京都大学臨界実験装置 (KUCA)

設置変更承認申請について

【添付書類10 運転時の異常な過渡変化】

実験物の異常等による反応度の付加

第 10-2-9 図 実験物の異常による反応度の付加 (ケース A)

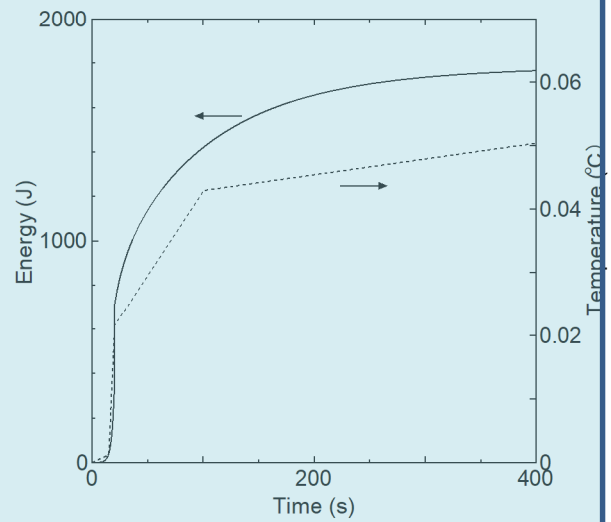
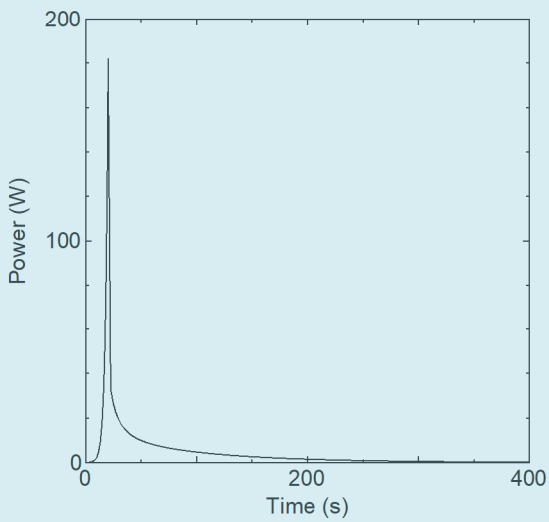
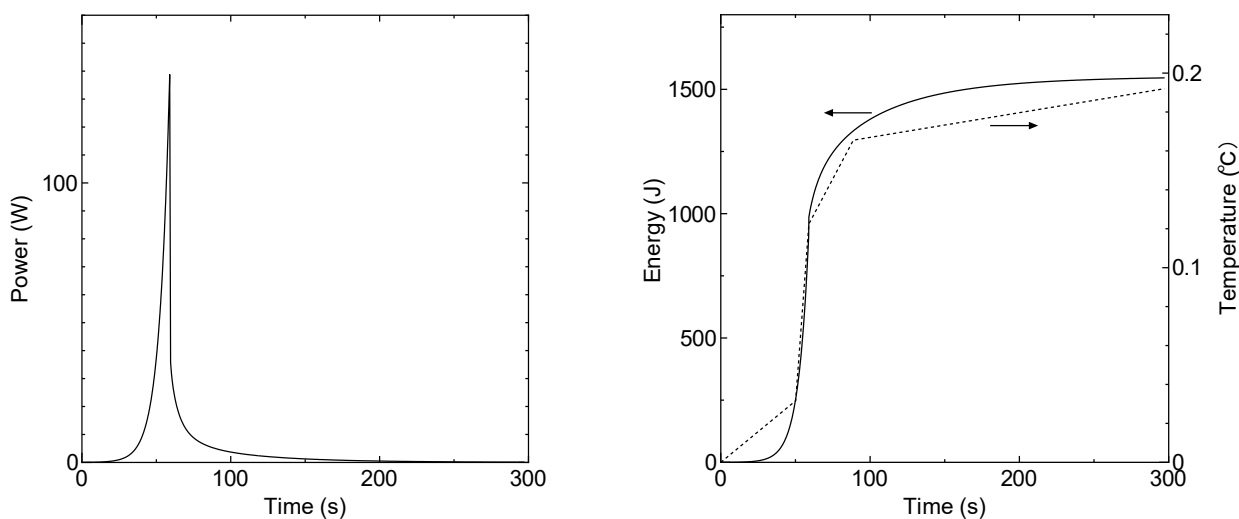
(1) 照射物の反応度は、固体減速炉心については絶対値で $0.35\% \Delta k/k$ 、軽水減速炉心については絶対値で $0.5\% \Delta k/k$ とする。固体減速炉心、軽水減速炉心ともに過剰反応度は $0\% \Delta k/k$ とし、**制御棒の全反応度は制限値の最小値（固体減速炉心では $1.35\% \Delta k/k$ 、軽水減速炉心では $1.5\% \Delta k/k$ ）、ダンプ弁開放又は中心架台落下による反応度は制限値の最小値（ $1\% \Delta k/k$ ）であるとする。**~~制御棒の全反応度及びダンプ弁開放又は中心架台落下による反応度は、全て制限値の最小値（ $1\% \Delta k/k$ ）であるとする。~~

解析結果を第 10-2-11 表及び第 10-2-12 表に示す。固体減速炉心で最も燃料温度が高くなるのは L5.5P-30 炉心で、初期温度を $25^{\circ}C$ としたとき、燃料温度上昇は約 $0.44^{\circ}C$ である。出力及び温度変化を第 10-2-9 図に示す。軽水減速炉心で最も燃料温度が高くなるのは C45G(2H₂O)4 列炉心で、燃料温度上昇は約 $0.07^{\circ}C$ である。出力及び温度変化を第 10-2-10 図に示す。両炉心ともに、減速材の温度上昇量は、それ以下の値となるため、運転時の異常な過渡変化に対する判断基準を満足している。また、各パラメータの誤差を考慮したときの燃料温度上昇量の変化は、最

第 10-2-11 図 実験物の異常による反応度の付加 (ケース B)

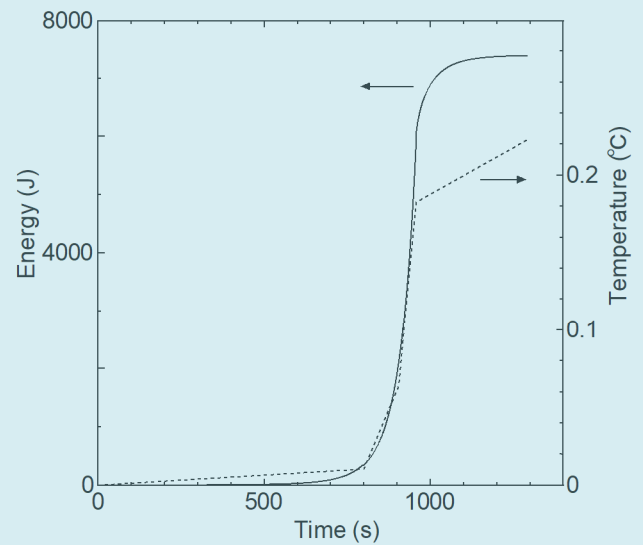
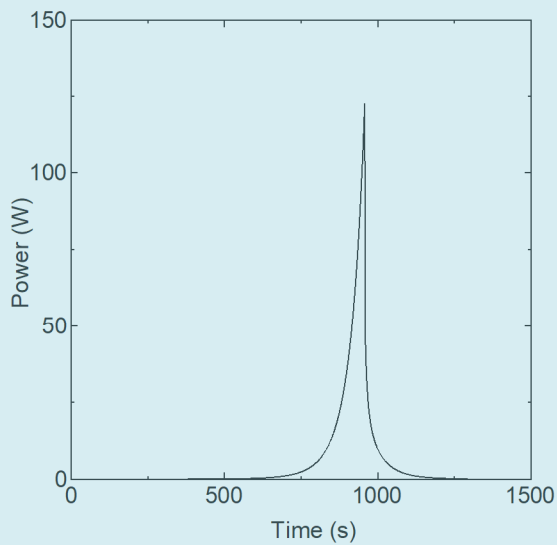
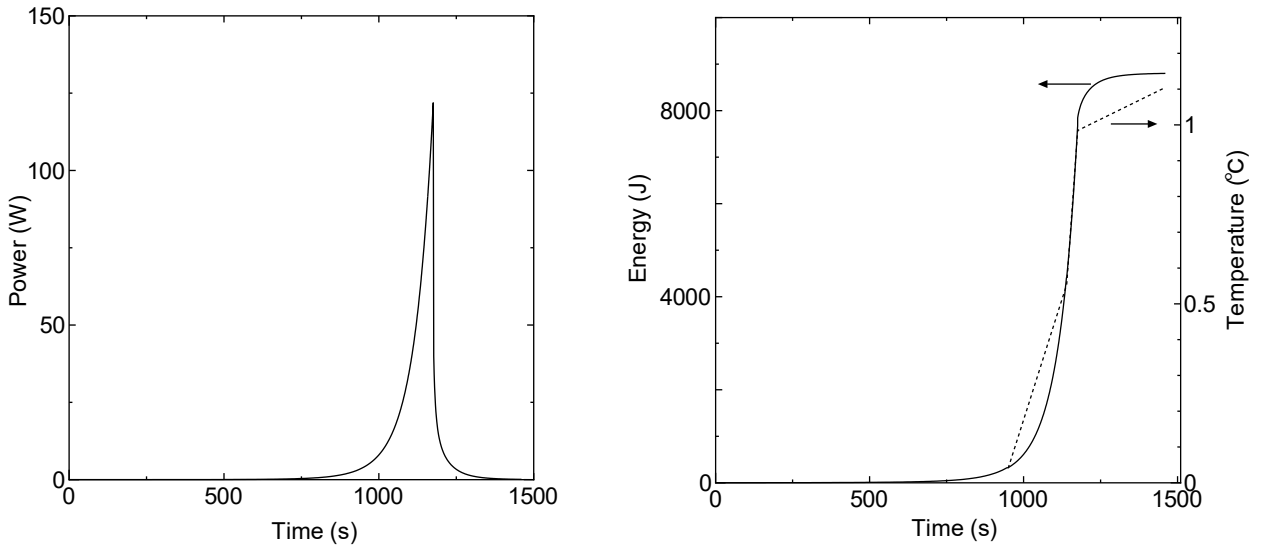
解析結果を第 10-2-13 表及び第 10-2-14 表に示す。固体減速炉心で最も燃料温度が高くなるのは L5.5P-30 炉心で、初期温度を 25°Cとしたとき、燃料温度上昇は約 2.5°Cである。出力及び温度変化を第 10-2-11 図に示す。軽水減速炉心で最も燃料温度が高くなるのは C45G(2H₂O)4 列炉心で、燃料温度上昇は約 0.54°Cである。出力及び温度変化を第 10-2-12 図に示す。両炉心ともに、減速材の温度上昇量は、それ以下の値となるため、運転時の異常な過渡変化に対する判断基準を満足している。また、各パラメータの誤差を考慮したときの燃料温度上昇量の変化は、最大でも+10%以下であり、判断基準を満足している。
